**GREEN GENIUS ITALY UTILITY 13 S.R.L.**

**Oggetto:** [ID\_7403] Progetto Agrovoltaiico denominato **CELONE 03** (Foggia) destinato alla produzione di Energia Elettrica da Fonti Rinnovabili Integrato da un Progetto di Riqualificazione Agricola, da realizzarsi nel Comune di Foggia. L'impianto Agrovoltaiico avrà una Potenza Complessiva pari a 35 MWn e 44,33MWp. **Riscontro Richiesta Integrazioni 28/03/2022**

Con la presente comunicazione diamo riscontro puntuale delle richieste pervenute con vostra nota del 28/03/2022. Come da indicazione, il contenuto degli elaborati oggetto di revisione e allegati alla comunicazione, utilizzano una diversa formattazione per esser meglio identificati.

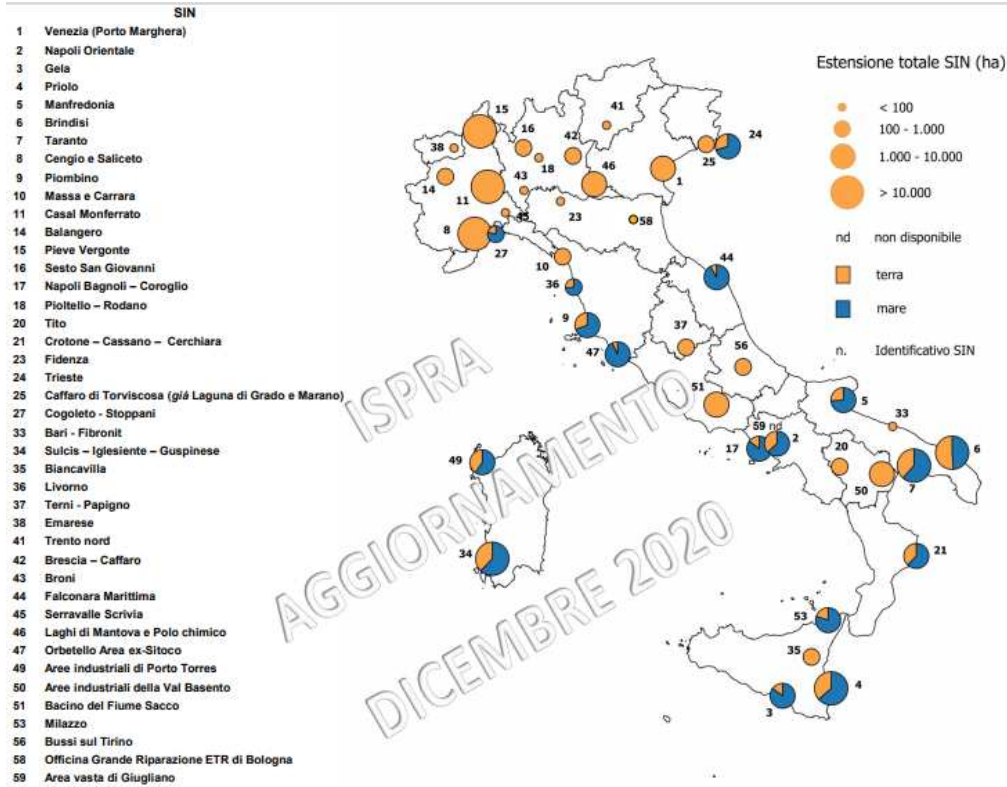
**2a** In riferimento all'analisi e la quantificazione risorse idriche utilizzate nelle 3 fasi di vita del progetto (*cantiere, esercizio e dismissione*) si riporta quanto segue:

- È stata integrata la valutazione degli impatti sulla risorsa idrica al **paragrafo 3.3** del **SIA Ambientale** Documento **V.14b**
- È stata calcolata una stima della risorsa idrica che verrà utilizzata per il lavaggio dei moduli al **paragrafo 4.1 SIA Progettuale** Documento **V.14.c**
- È stata calcolata una stima della risorsa idrica che verrà utilizzata per il progetto agronomico al **Par. 9.4** della Relazione **P.09**.

*Nello specifico, come si evince negli elaborati, la trattazione è stata condotta considerato il worst case ovvero affrontando il fabbisogno idrico senza l'apporto della pioggia e dunque le condizioni meteorologiche che sicuramente apporteranno un beneficio e faranno in modo da ridurre considerevolmente il fabbisogno idrico indicato. Per completezza è stata indicata e riportata l'altezza media di precipitazioni medie mensili misurate dalla stazione meteorologica di Foggia per avere un'indicazione sulla disponibilità idrica.*

» *Energy Pay Back Time (EPBT) in anni.*

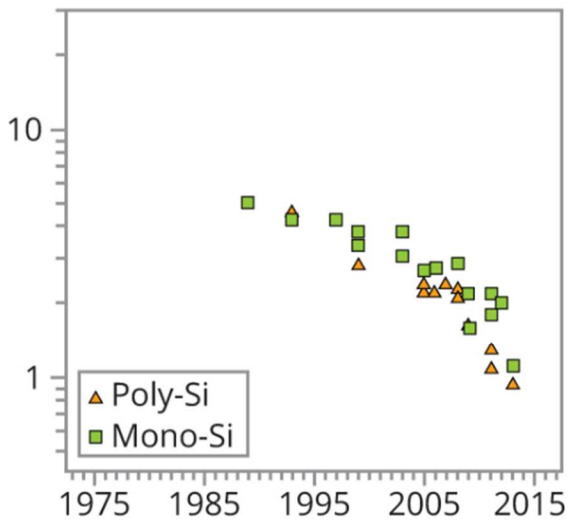
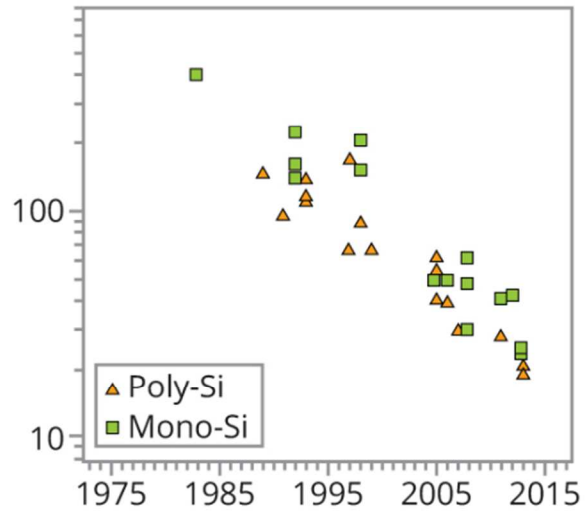
**6.b** in riferimento alla richiesta della quantificazione delle risorse naturali necessarie in termini di energia, dobbiamo considerare gli studi condotti che evidenziano delle stime sul **tempo di ritorno energetico** degli impianti fotovoltaici.

Dunque, se da un lato è impossibile non avere un'impronta di carbonio – almeno negli step iniziali, ovvero quelli relativi alla produzione dei pannelli fotovoltaici, trasporti etc etc...dall'altro bisogna considerare la quantità di energia prodotta da tali pannelli nel loro ciclo di vita. Da questo rapporto è possibile avere un quadro sull'effettivo ritorno energetico.

Studi scientifici hanno dimostrato come l'impatto di un impianto fotovoltaico sia positivo sul pianeta, un recente aggiornamento del **Photovoltaics Report**, realizzato dall'ente di ricerca tedesco **Fraunhofer Institute for Solar Energy Systems**, ha evidenziato come la carbon footprint del fotovoltaico stia diminuendo sempre di più.

Per esempio, l'uso di materiale per le celle in silicio è sceso in modo incredibile negli ultimi 16 anni, passando da 16 g/Wp a circa **3 g/Wp**.

Inoltre, il tempo di ritorno energetico degli impianti fotovoltaici è stimato ormai in un solo anno. Questo significa che per eguagliare la quantità di energia necessaria in fase di produzione sono sufficienti circa 365 giorni. **Considerando un ciclo di vita di 30 anni, un impianto può quindi produrre 30 volte l'energia richiesta per realizzarlo.**
